| Nr. 2015/11            | Datum 13.03.2015 | Seite 1/2            |

## MAN<sup>®</sup>-Datenlogger Mögliche Probleme mit ALL-IN-ONE- Datenverbindung nach Aktualisierung

Mit diesem Sales & Service Bulletin möchten wir Sie über mögliche Auswirkungen der Aktualisierung des Datenloggers bei der MAN<sup>®</sup> E26- und E32-Serie informieren.

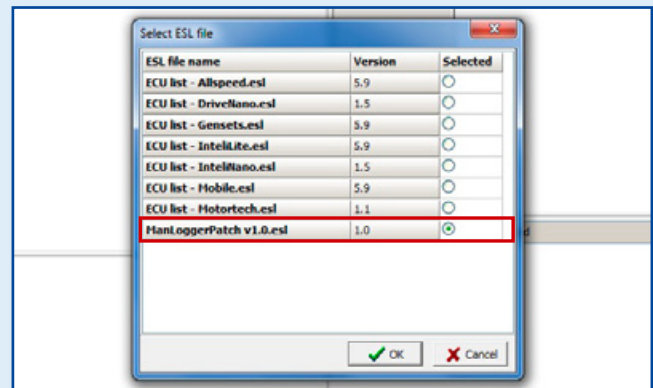
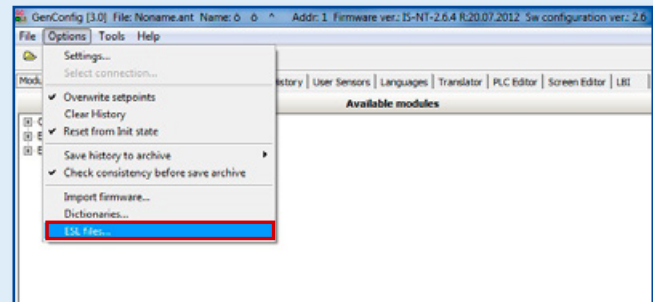
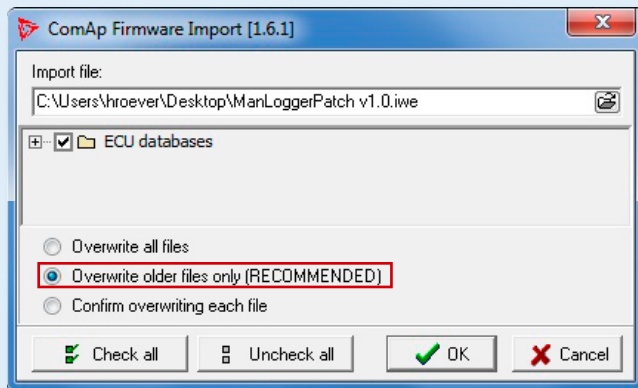
Aufgrund einer Aktualisierung des MAN Datenloggers kann es bei der Kommunikation mit der ALL-IN-ONE zu einem Verlust der Daten für Öl- und Kühlwassertemperatur kommen.

Davon betroffen sein können sowohl bestehende Anlagen, bei denen das Update durchgeführt wird, als auch neue Anlagen, die mit der aktuellen Version ausgeliefert werden.

**ACHTUNG!**  
EINE AKTUALISIERUNG MUSS ERST ERFOLGEN, WENN ES ZU PROBLEMEN MIT DER DATENVERBINDUNG KOMMT.

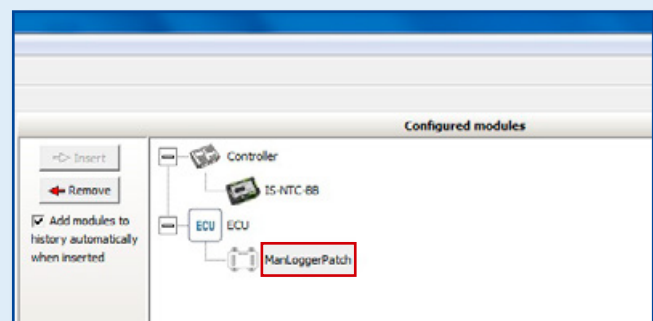
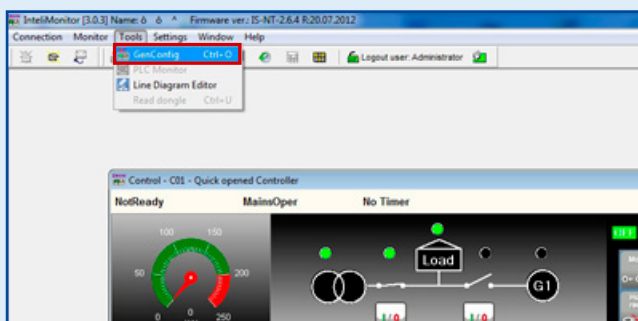
## Sollte dieses Problem bei Ihnen auftreten, gehen Sie bitte wie folgt vor:

- Laden Sie unter dem folgenden Link die ESL-Datei herunter:  
[http://www.motortech.de/fileadmin/download/ManLoggerPatch\\_v1.0.iwe.zip](http://www.motortech.de/fileadmin/download/ManLoggerPatch_v1.0.iwe.zip)
- Wählen Sie die Datei per Doppelklick an.
- Stellen Sie sicher, dass der Punkt „Overwrite older files only“ angewählt ist und bestätigen Sie mit „OK“.
- Wählen Sie über „Optionen“ den Punkt „ESL file“.
- Wählen Sie den MAN Logger Patch an und bestätigen Sie mit „OK“.

- Öffnen Sie IntelliMonitor und stellen Sie die Verbindung zum Controller her.
- Gehen Sie auf den Menüpunkt „Tools“ und öffnen Sie GenConfig.
- Entfernen Sie den alten Patch und fügen Sie anschließend den neuen Patch hinzu.
